## 福島第一原子力発電所現地確認報告書

淡水化装置RO3における不具合の対策状況

(写真2-1)  
交換した弁の状況

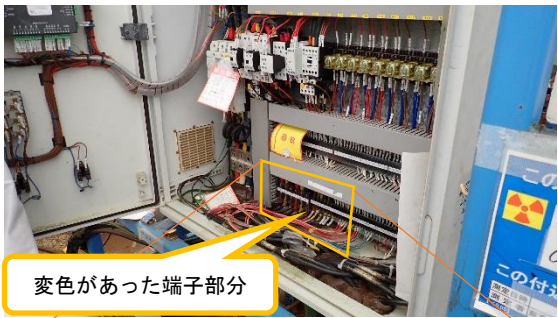
- ・当該逆止弁が、経年劣化により内部機構の一部で損傷し、漏えいに至ったと推定している。
- ・当該逆止弁は海外製品だが、代替品として、同等の機能がある国内製逆止弁を取り付けることにして、現在RO-3に8つあった同型の逆止弁のうち3つを交換した。残りも交換予定。

- ・同型の逆止弁が3つ交換されていることを確認した。（写真2）

(写真 3 - 1)  
電源盤の状況

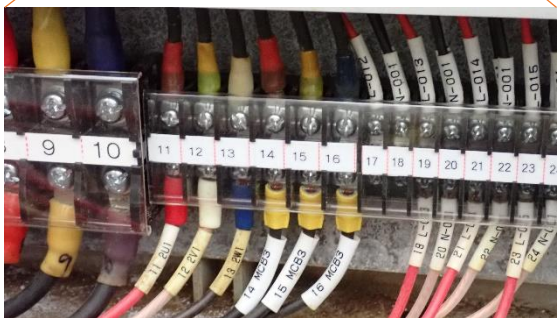
- ・端子のネジ留めに緩みが出て、端子部の接触不良が生じ、異常加熱し、樹脂部分が黒く変色したと推定している。

- ・近くにポンプがあるため、振動により、経年でネジが緩んだ可能性がある。変色部分を交換して、試運転を行っている。
  - ・対策として、架台を分けるなどの制御盤へのポンプ振動伝達抑制を検討している。また、制御盤内の定期的な点検及び清掃も検討している。
- (現地確認内容)
- ・電源盤内部の変色があった部分（交換済み）を確認した。（写真3）
  - ・制御盤と付近のポンプとの関係を確認した。（写真4）
